BOSCH 博世	Product Development Design Change Request 产品开发设计变更请求		Version 15 Effective date: 2025-05-10th
	Confidential		Design Change Request No. 25_032
Customer project Name/ 客户项目名称: JIM-4JJ MCR No. / MCR号:			
Sample status / 样件状态: ☐ A Sample ☐ B Sample ☒ C Sample ☐ D Sample			
Change part&product Name/更改零部件产品的名称(简要描述)			
DOC+SDPF新鲜件(不可拆): F01ZH003EA-03 675 SCR新鲜件: F01ZH003EB-05			
Reason of changes/更改理由(简要描述): 依据客户需求, 提供 JIE-4JJ C样OTS件;			
Change from/变更来源:			
Customer request / 客户要求 ☒		Supplier request / 供应商请求 ☐	Design optimization / 设计优化 ☐
Correction / 更正(错误) ☐		Other / 其他 ☐ ()	
Change inform to/变更通知人: Zhang Shengchang,Zhang Hanquan,Shen Weibo, Li Yicen, Fang Jiayan, Yin Kangzhuang Yang Guangtuo,Jia Kebin, Luo jing, Lu Qingsong,Xie Youfu			
Whether this change impact others component or product 此变更是否影响到其他部件和产品: ☐ yes/是 ☒ no/否			
If impact others product, Whether others projects&product change or not? 如果影响, 别的部件和产品是否也需要同时变更?

PDEC R25-032 (4JJ1-C 样件)

零件号	零件名称	Project	样件阶段	变更来源
	F01ZH003EA-03	DOC+SDPF UNIT	JIE-4JJ	C	BOSCH/Customer
	变更前后				
变更描述			 DOC DPF 主要变更点如下: 1.进气法兰加厚2mm 2.进气端锥进气口直径增大4mm, 长度减短4mm 3.DOC-canning 不共用493, 筒体不同 4.喷嘴座缺口位置调整 5.混合器保温共用493 6.新开DOC模具件保温 7.新开DPF模具件保温 8

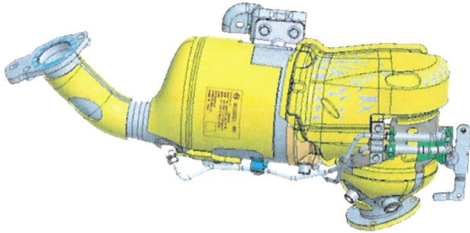
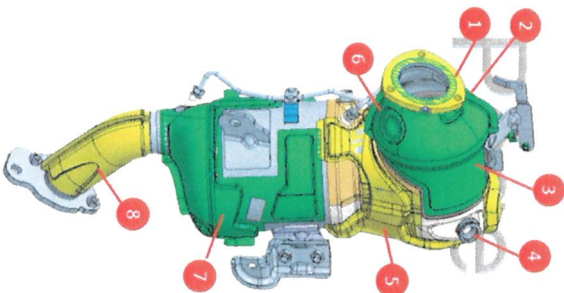
Design / 设计工程师 Signature / 签名: 马坤阳		Date / 日期: 2025.08.05	
Check / 校对工程师 Signature / 签名: 杨广拓		Date / 日期: 2025.08.27	
Description of Change/更改描述: (下面空白处请列出详细的变更前后对比)			
B样件  C样件  具体变更详见附件 DOC DPF 主要变更点如下: 1.进气法兰加厚2mm 2.进气端锥进气口直径增大4mm, 长度减短4mm 3.DOC-canning 不共用493, 筒体缩短 4.喷嘴座缺口位置调整 5.混合器保温共用493 6.新开DOC模具件保温 7.新开DPF模具件保温 8.新开尾管模具件保温 (暂定不开) 9.侧支架依据模具供应商要求调整 SCR 主要变更点如下: 1.尾管长度增长 2.封装筒体缩短 3.保温壳需要折弯 4.吊钩更改 5.6. 进气管微调 B样件  C样件

PDECR 25-032

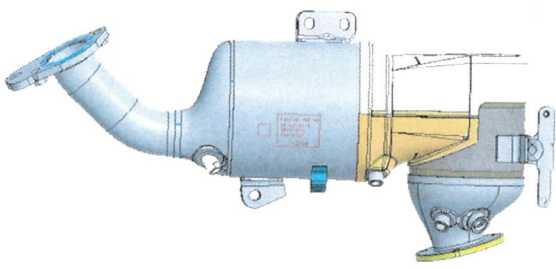
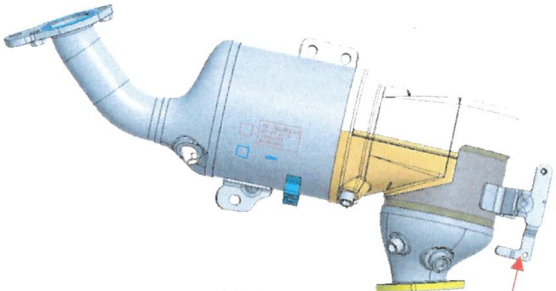
零件号	零件名称	Project	样件阶段	变更来源
	F01ZH003EA-03	DOC+SDPF UNIT	JIE-4JJ	C	BOSCH/Customer
	变更前		变更后		
变更描述	手工保温		 1.由手工保温，改为开模保温 2.定义保温增加铝箔胶带 3.铭牌内容更新 4.生产日期刻印在尾管上 5.焊丝改为439Ti，同量产493 6.定义电阻焊焊点数量 详细更改见图纸		
变更原因	零件更改后后处理总成随之更改，混合器保温可以共用493，其余6片保温需要新开模具，样件使用手工包；				
风险点（影响）	无				
验证方法	无

PDEC R 25-032

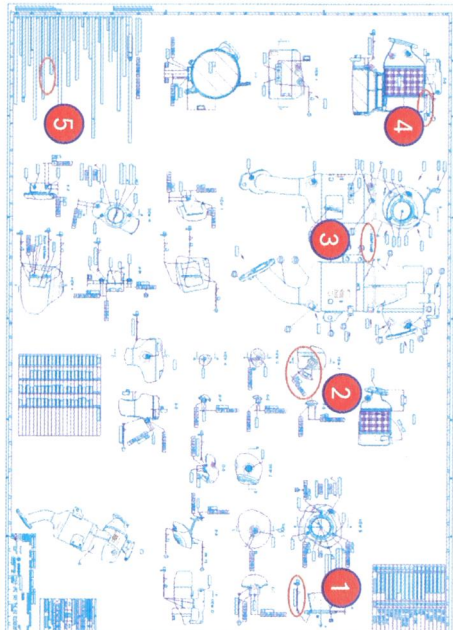
零件号		零件名称	Project	样件阶段	变更来源
F01Z5017P5-05		BRACKET	Jle-4JJ	C	BOSCH/Customer
变更前			变更后		
F01Z5017P5-01					
变更描述			和供应商确认最终可行性OK 更新图纸，螺母增加点焊， 孔径及位置度更新 增加刻字区域 同时后续单独供货

变更原因			供应商反馈B样件成型困难，需要优化数模		
风险点（影响）			机械强度不足		
验证方法			FEA仿真结果可以满足要求，见附件

PDECR 25-032

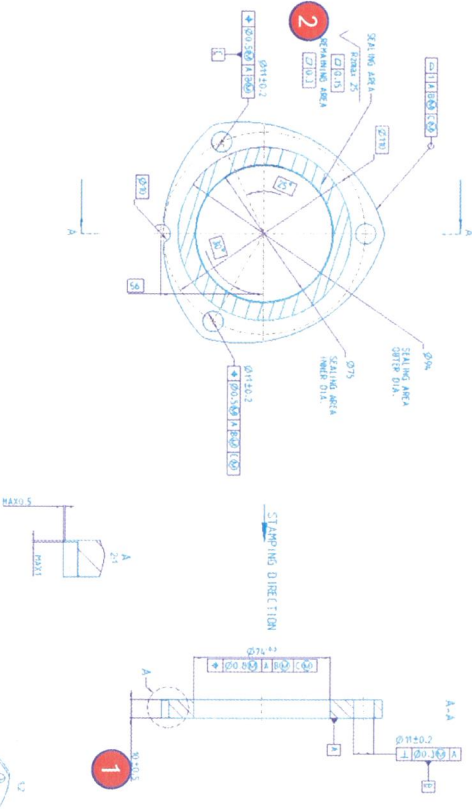
零件号	零件名称	Project	样件阶段	变更来源
	F01Z5017NN-03	MIXER UNIT	JIE-4JJ	C	BOSCH/Customer
	变更前后				
变更描述					
变更原因	增加焊缝长度，避免结晶掉落				
风险点 (影响)	无				
验证方法	无

PDECR 25-032

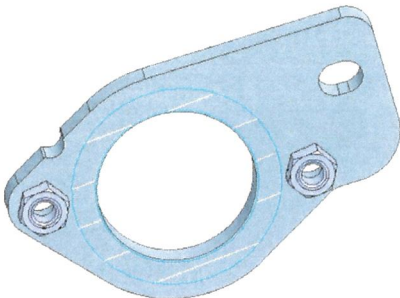
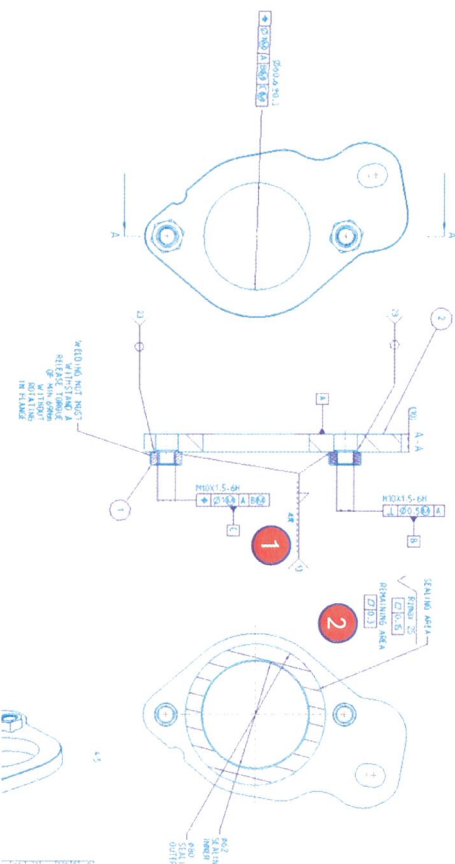
零件号		零件名称		Project	样件阶段	变更来源
	F01Z5017NL-03		DOC+SDPF WELDING		JIE-4JJ	C	BOSCH/Customer
	变更前						
变更描述	F01Z5017NL-02				变更后		
					 支架改为量产493料号, (F01Z5017X1) 模型不变		
变更原因	零件变更后, 焊接组件随之更改;						
风险点 (影响)	无						
验证方法	无

PDECR 25-032

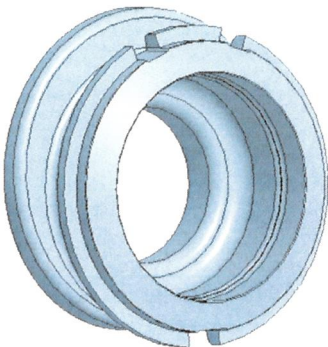
零件号		Project	样件阶段	变更来源
	零件名称				
	F01Z510258-03				
变更描述	FLANGE		JIE-4JJ1	C	变更后
	变更前

变更原因	弗吉亚工厂评估，传感器座不好焊接，需要调整焊接顺序，端锥和法兰需要内焊，需要增厚法兰厚度，方便焊接		JIE-4JJ1	C	变更后
	法兰增重，焊缝强度不足

风险点 (影响)					
验证方法	FEA仿真更改后结果数据，优于更改前数据 (报告见附件)

PDECR 25-032

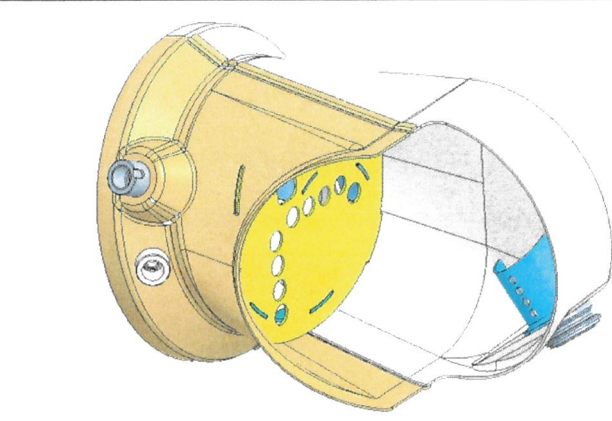
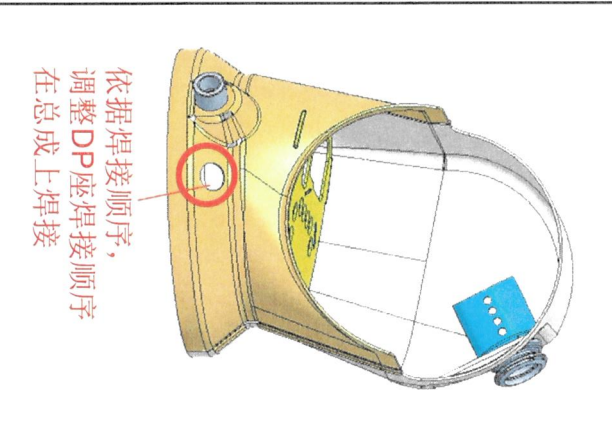
零件号	零件名称	Project	样件阶段	变更来源
	F01Z5017P4-03	FLANGE	J1E-4JJ1	C	BOSCH/Customer
	变更后				
变更描述					
变更原因	弗吉亚工厂评估，螺母不好焊接，需要增加点焊才可以满足脱落要求。平面度更改-同493				
风险点 (影响)	无				
验证方法	无

PDECR 25-032

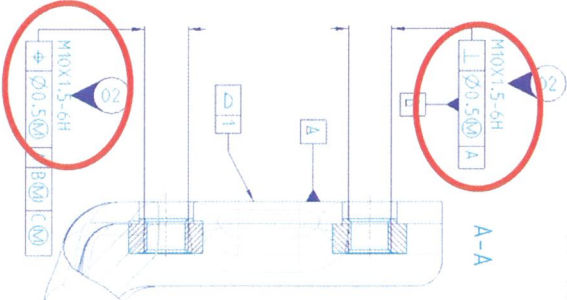
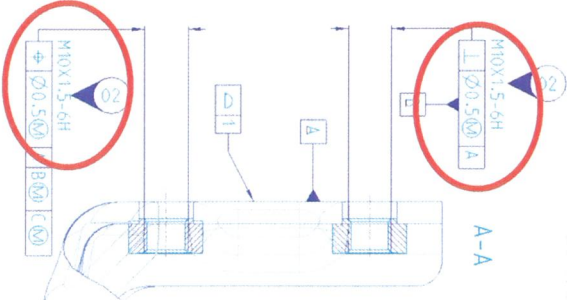
零件号	零件名称	Project	样件阶段	变更来源
	F01Z510259-03	CONE	JIE-4JJ1	B	BOSCH/Customer
	变更前后				
变更描述	变更前 变更后				
变更原因	1.弗吉亚工厂评估，传感器座不好焊接，需要调整焊接顺序，端锥和法兰需要内焊，需要进气口直线段减短。2.客户要求进气口直径增大				
风险点 (影响)	1.法兰增重，焊缝强度不足。2.进气口增大影响气流				
验证方法	1.FEA仿真更改后结果数据，优于更改前数据（报告见附件）评估风险较小。2.进气口直径增大王笛评估无影响

PDECR 25-032

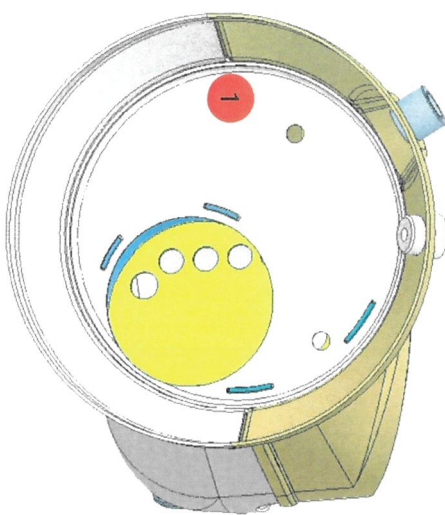
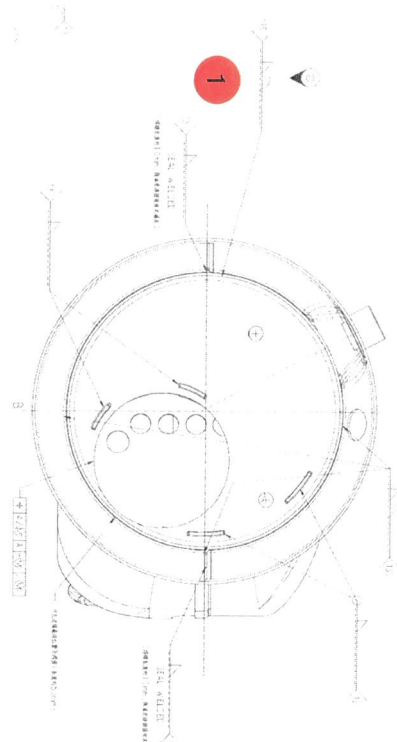
零件号	零件名称	Project	样件阶段	变更来源
	F01Z5102TD-00	DM flange	J1e-4JJ	C	BOSCH/Customer
	变更前				
变更描述				 增加工艺定位孔 防止和493混料	
变更原因	C样件新开保温				
风险点 (影响)	无				
验证方法	无

PDECR 25-032

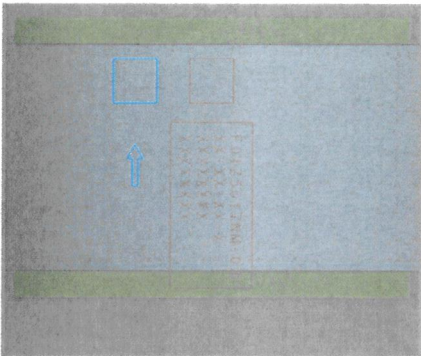
零件号	零件名称	Project	样件阶段	变更来源
F01Z5017NN-03	MIXER UNIT	JIE-4JJ	C	BOSCH/Customer
变更前		变更后		
变更描述	 DM flange: F01Z5101BR  依据焊接顺序, 调整DP座焊接顺序 在总成上焊接			
变更原因	1.共用弗吉亚零件。2.依据客户要求调整喷嘴角度			
风险点 (影响)	无			
验证方法	无

PDECR 25-032

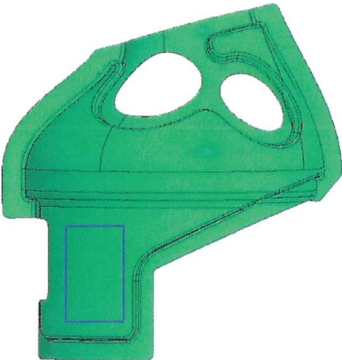
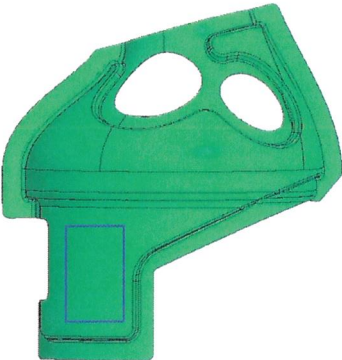
零件号	零件名称	Project	样件阶段	变更来源
	F01Z5018DU-00	INSULATION	J1e-4JJ	C	BOSCH/Customer
	变更前				
变更描述	手工保温			变更后	
				 INSULATION WITH MAT: F01Z5018DU-00 FOIL: F01Z5017RR-01 MAT: F01Z5102VM-00 MAT:F01Z5102VT-00 和供应商确认最终可行性OK 更新棉，保温壳图纸， 增加刻字压平区域	
变更原因	C样件新开保温				
风险点 (影响)	无				
验证方法	无

PDECR 25-032

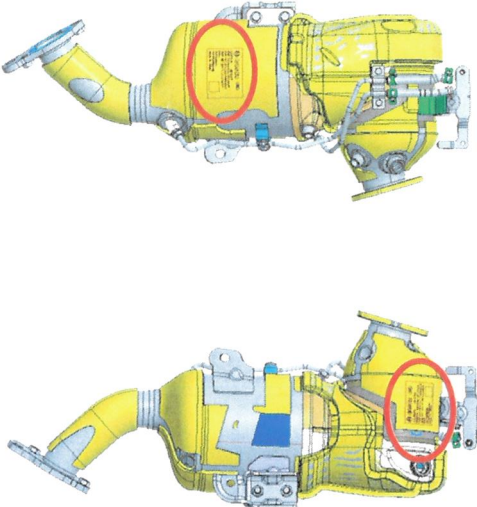
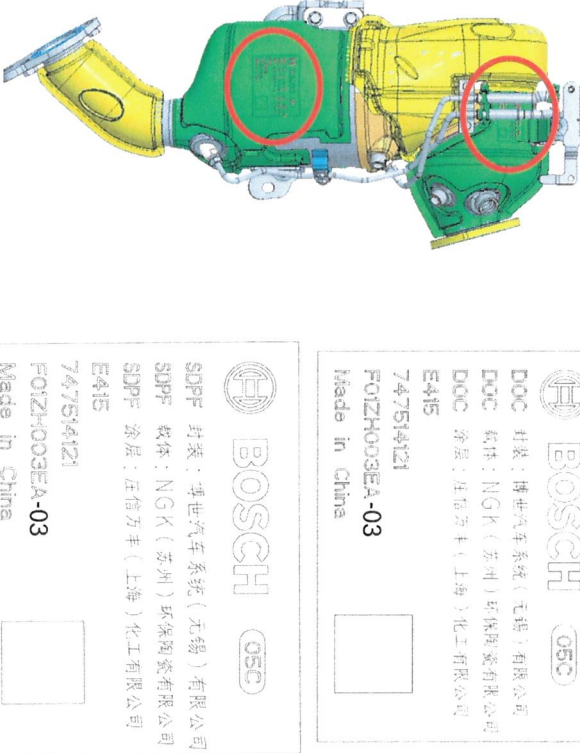
零件号		零件名称		Project		样件阶段		变更来源	
	F01Z5017P2-06		OUTLET PIPE		JIE-4JJ		C		BOSCH/Customer	
	变更前				变更后					
变更描述	 PIPE-ASSEMBLY: F01Z5017P2-01 PIN: F01Z51025K-01 PIN:F01Z51025L-01 PIN:F01Z51025M-01				 PIPE-ASSEMBLY: F01Z5017P2-06 PIN: F01Z51025K-06 PIN:F01Z51025L-06 最终状态取消一个小吊钩 只有2组吊钩					
变更原因	进气端锥旋转，方便客户拆T6。进气管位置微调，吊钩需要新设计									
风险点 (影响)	机械强度不足									
验证方法	FEA仿真后，评估无影响，报告见附件

PDECR 25-032

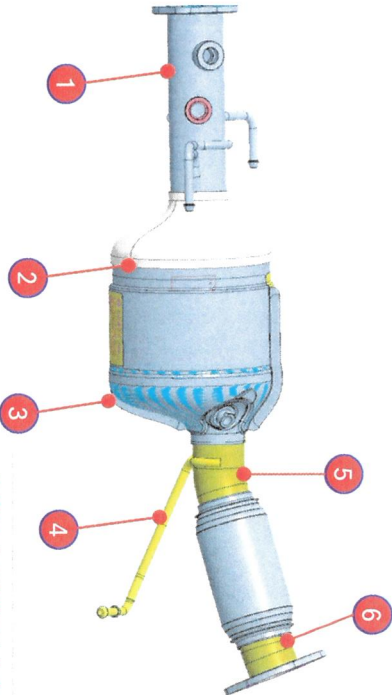
零件号	零件名称	Project	样件阶段	变更来源
	F01Z5018AX	INSULATION	J1e-4JJ	C	BOSCH/Customer
	变更前				
变更描述	手工保温		变更后

INSULATION WITH MAT: F01Z5018AX FOIL: F01Z5017NZ- MAT: F01Z5102RK MAT:F01Z5102RL		
变更原因	C样件新开保温-493已量产				
风险点 (影响)	无				
验证方法	无

PDECR 25-032

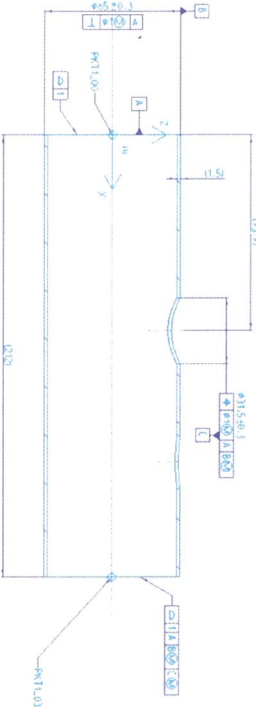
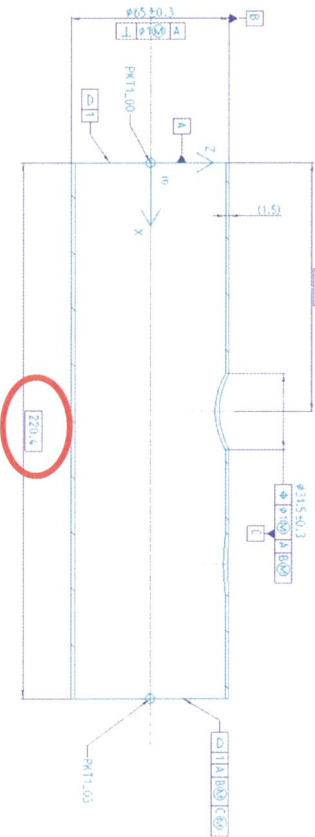
零件号	零件名称	Project	样件阶段	变更来源
	F01Z5018AY	INSULATION	J1e-4JJ	C	BOSCH/Customer
	变更前				
变更描述	手工保温		变更后		
			 INSULATION WITH MAT: F01Z5018AY FOIL: F01Z5017NU MAT: F01Z5102RM MAT:F01Z5102RN		
变更原因	C样件新开保温-493已量产				
风险点 (影响)	无				
验证方法	无

PDECR 25-032

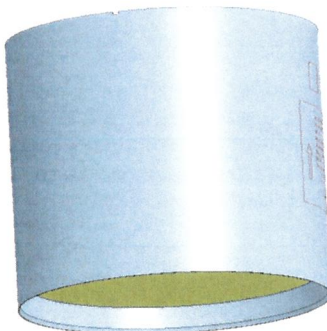
零件号	零件名称	Project	样件阶段	变更来源
	F01ZH003EA-03	铭牌	Jle-4JJ	C	BOSCH/Customer
	变更前				
变更描述					
变更原因	弗吉亚工厂，铭牌为保温壳供应商打刻，位置需要更新，铭牌内容需要更新				
风险点（影响）	铭牌位置更改客户不同意				
验证方法	已沟通客户，客户认可。同493项目

PDECR 25-032

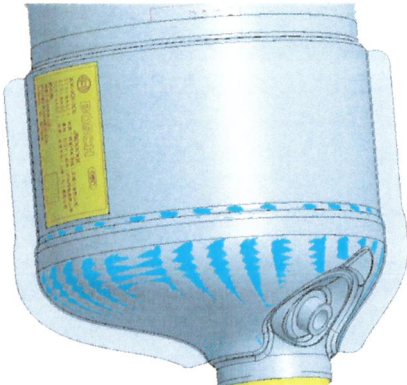
零件号	零件名称	Project	样件阶段	变更来源
	F01ZH003EB-05	SCR UNIT	JIE-4JJ	C	BOSCH/Customer
	变更前后				
变更描述	  SCR 主要变更点如下: 1.尾管长度增长 2.封装筒体缩短 3.保温壳需要折弯 4.吊钩更改 5.6. 进气管微调 焊丝改为439Ti, 同量产493				
变更原因	封装筒体不需要预留一寸，canning 同493。进气端锥旋转，方便客户拆T6。保温壳飞边在整车上最低点需要压平				
风险点 (影响)	零件变更，机械强度无法满足要求				
验证方法	FEA仿真后，结果均小于更改前数据，评估无影响

PDECR 25-032

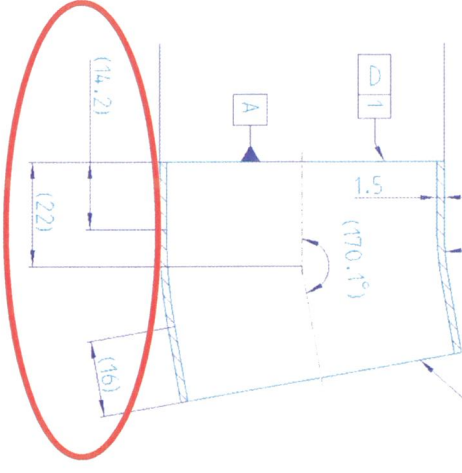
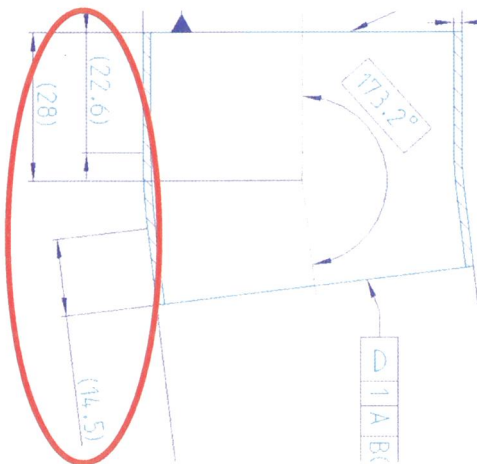
零件号	零件名称	Project	样件阶段	变更来源
	F01Z510262-05	OUTLET PIPE	JIE-4JJ	C	BOSCH/ Customer
	变更前后				
变更描述	   				
变更原因	封装筒体不需要预留一寸，canning 同493，尾管需要增长连接				
风险点 (影响)	无				
验证方法	无

PDEC R 25-032

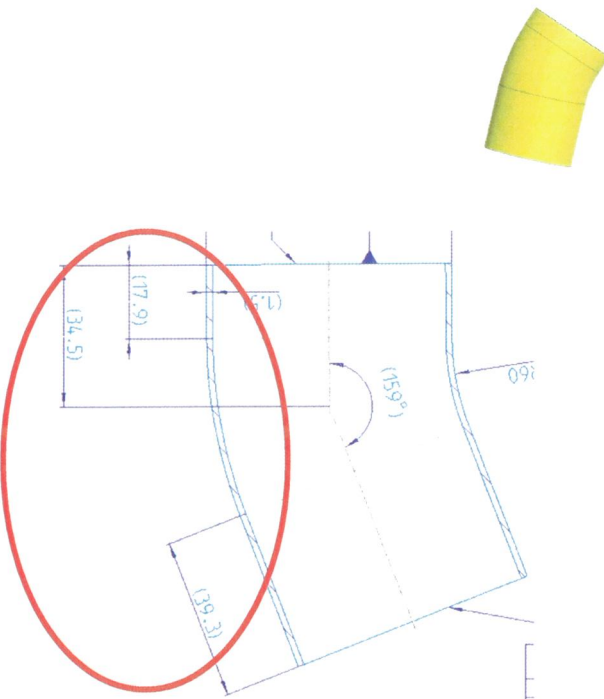
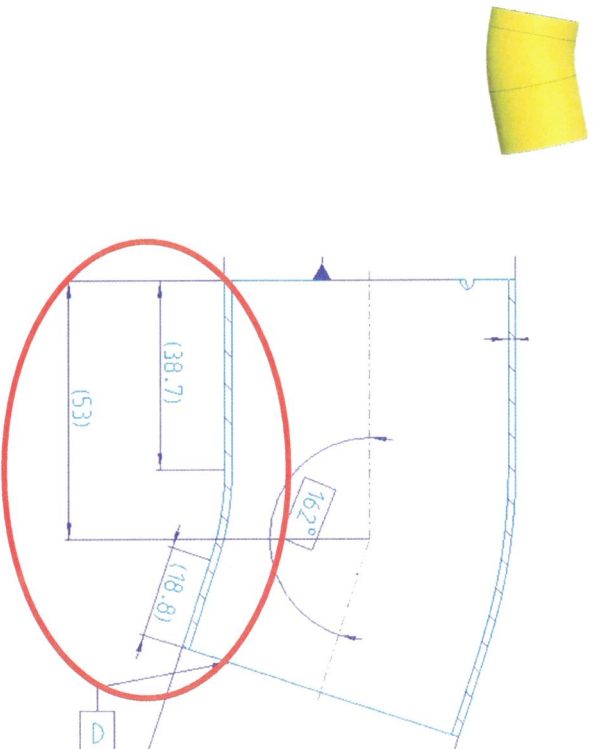
零件号	零件名称	Project	样件阶段	变更来源
F01Z5017WA	SCR CANNING	JIE-4JJ	C	BOSCH/Customer
变更前			变更后	
变更描述	 F01Z5017P1-02  SCR CANNING: F01Z5017WA			
变更原因	封装筒体不需要预留一寸，canning 同493			
风险点（影响）	无/493已经验证OK			
验证方法	无

PDECR 25-032

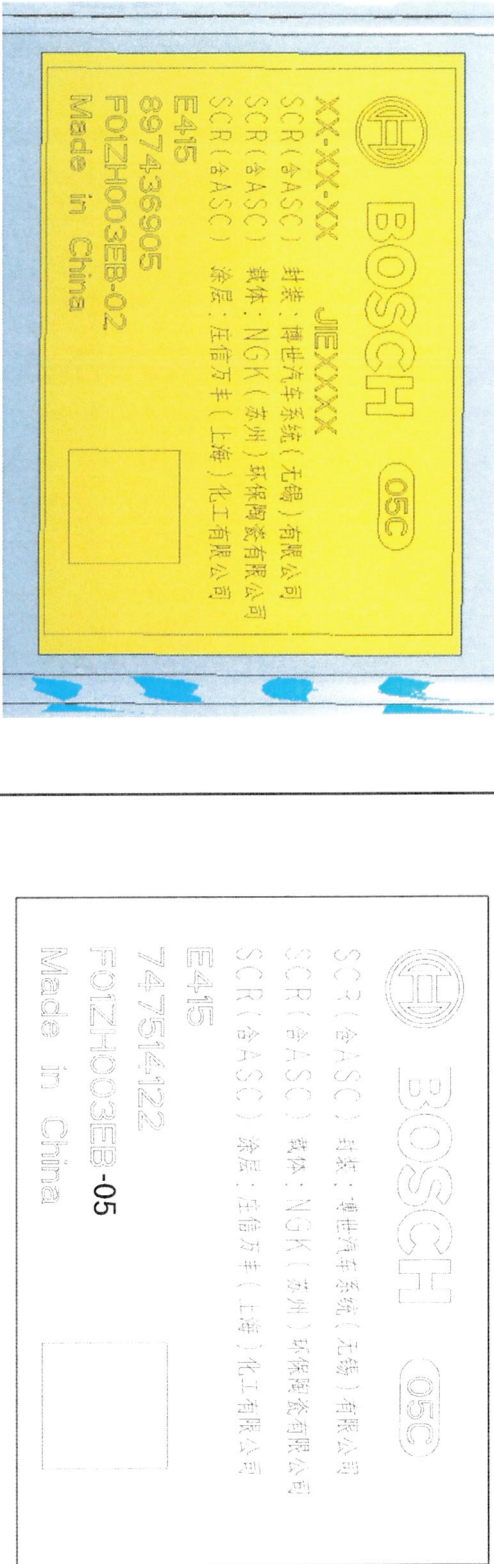
零件号		零件名称	Project	样件阶段	变更来源
	F01Z5018D8-00 F01Z5018D9-00		INSULATION	J1E-4JJ	C	BOSCH/Customer
	变更前			变更后		
变更描述				 飞机边保温需要使用工装敲平		
变更原因	T6位置旋转后，保温飞机边在整车最低点，客户要求把飞机边敲平					
风险点 (影响)	无					
验证方法	无
